Změnový list stavby

Název stavby: **Stavební úpravy MVK a TIC Vsetín**

TIC

Nová vzduchová clona

Fotodokumentace

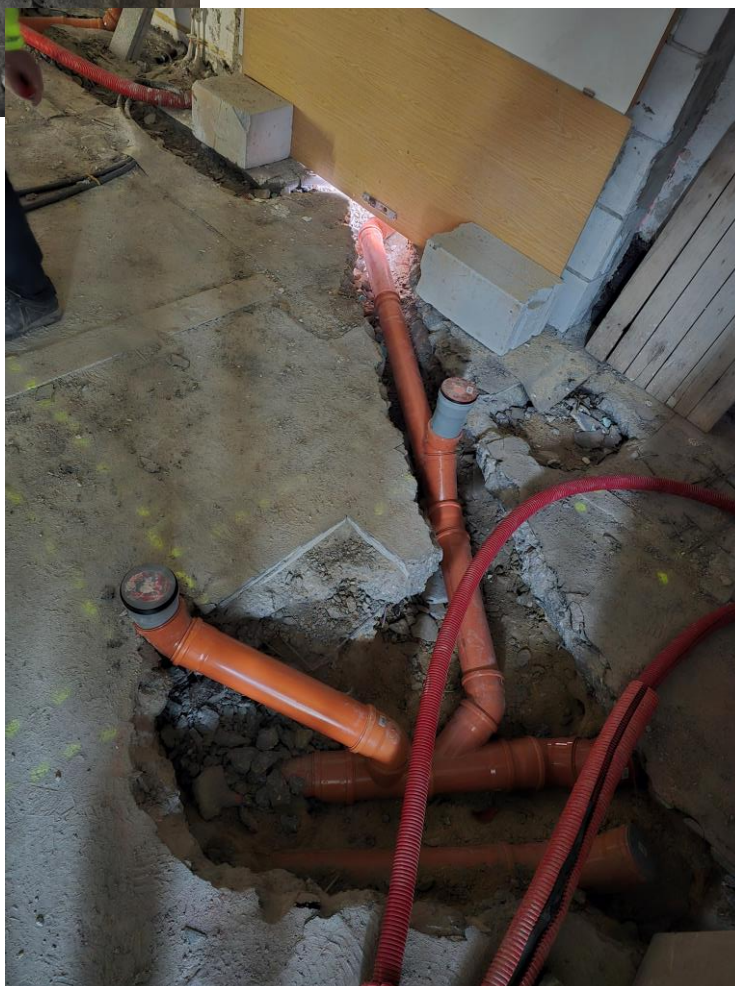
Kanalizace 1.PP

Po odbourání podlah bylo zjištěno, že stávající potrubí 2 x DN50 je ucpané a nevyhovuje dimenzi odpadního potrubí. Dojde k výměně potrubí v místnosti 058,057 na vyhovující dimenzi DN110 KG.

Výstřižek z PD – řešená plocha vyšrafovaná červeně

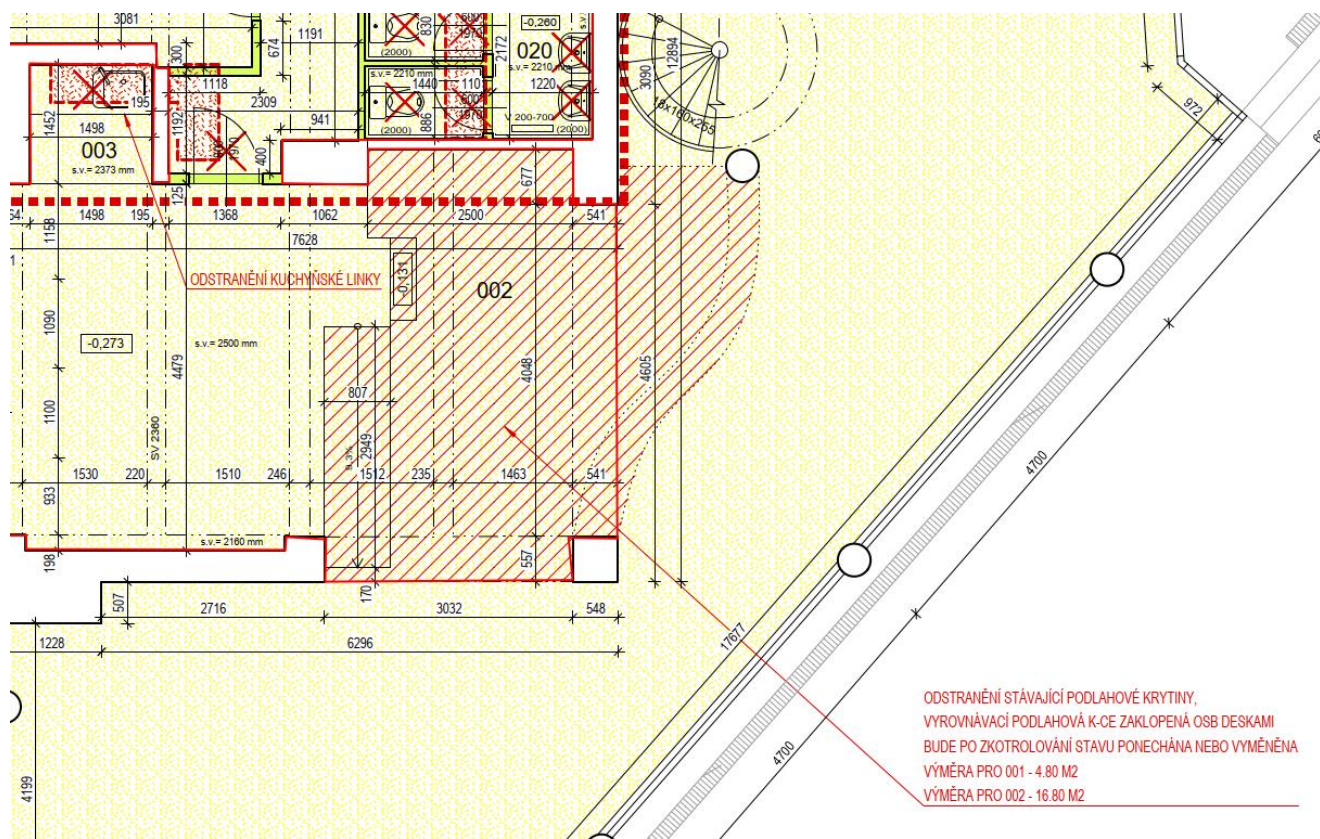
Dobetonávka podlahy

Po odstranění stávající podlahové krytiny a dřevotřískových desek, bylo vyhodnoceno, že stávající vyrovnávací podlahová konstrukce je zcela nevhodná pro plnění svého účelu. Z tohoto důvodu bylo nutné znova vybudovat vyrovnávací konstrukci pro budoucí skladbu podlahy.
